## 質 疑 応 答 書

工事名 | 令和 4 年度 赤井南小学校外構整備工事

# 外灯設置工参考図

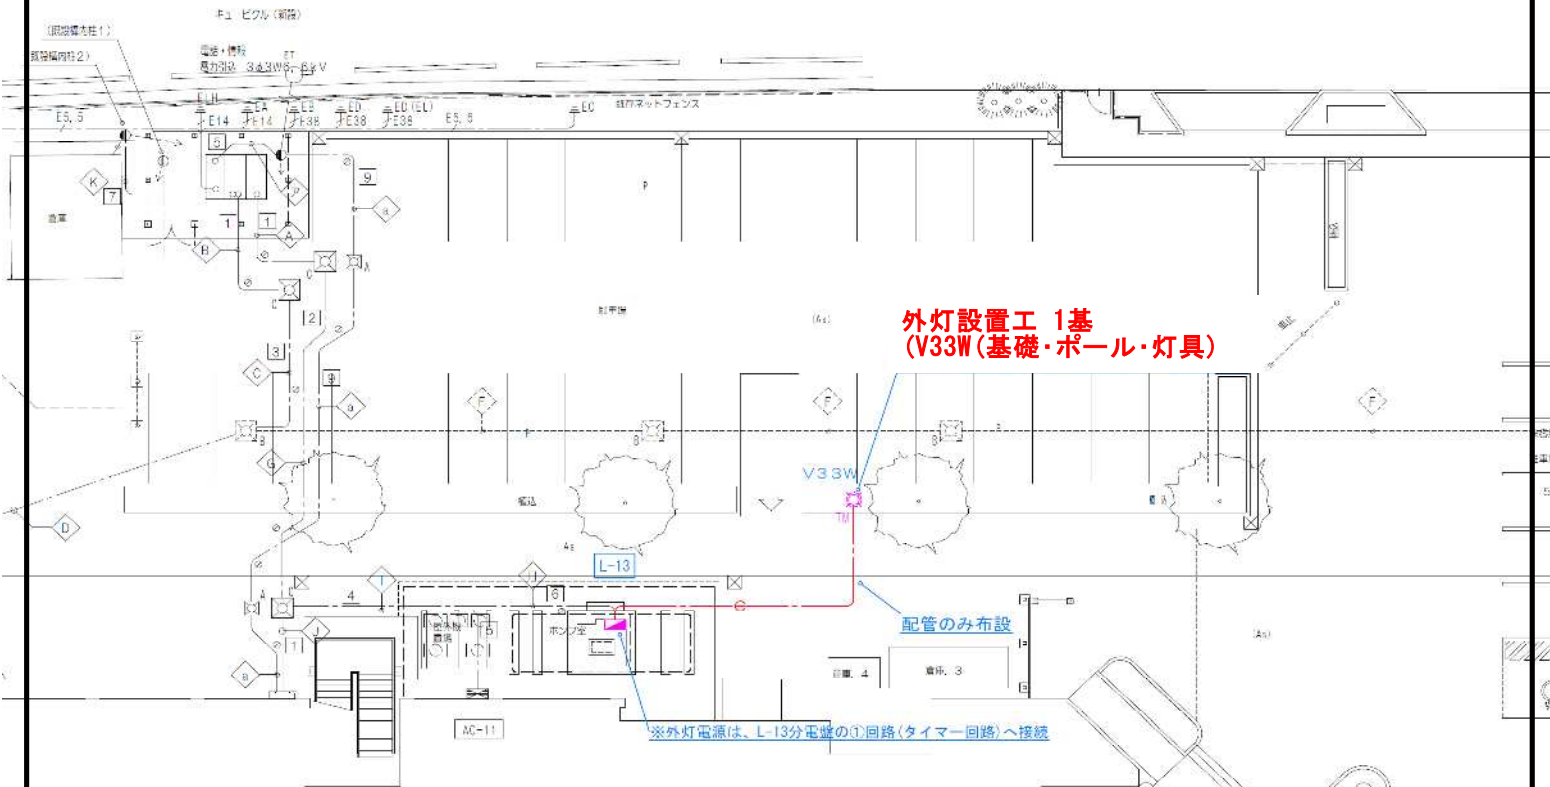
番号	質 問 事 項	回 答 事 項
1	駐車場付帯施設工の外灯設置に関する単価表 の詳細や図面がなく、判らないので教えて下 さい。	別添、外灯設置参考図のとおりです。

外灯設置工 1基  
(V33W(基礎・ポール・灯具))

配管のみ布設

※外灯電源は、L-13分電盤の①回路(タイマー回路)へ接続

V33W	LEDポールライト HF100W相当
------	--------------------

タイマー機能付  
 昼白色、5000K、Ra70、全周配光タイプ  
 器具光束3340lm、消費電力33W、電圧100~242V  
 本体：アルミダイカスト（ミディアムグレーメタリック）  
 グローブ：アクリル（透明プリズム）  
 落下防止ワイヤー付、耐雷サージ：15KV  
 光源寿命60000時間（光束維持率70%）、上方光束比0~5%以下  
 ポール89.1φ 地上高3600
